S. MARCO IN FORO, V.LO

N. Intervento

1522

Descrizione prestazionale dell'intervento

Foto del rilievo

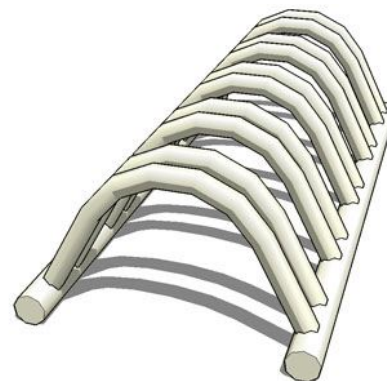
Ostacolo costituito da rastrelliera per sosta cicli e motocicli

Eliminare l'oggetto che costituisce barriera al passaggio pedonale.
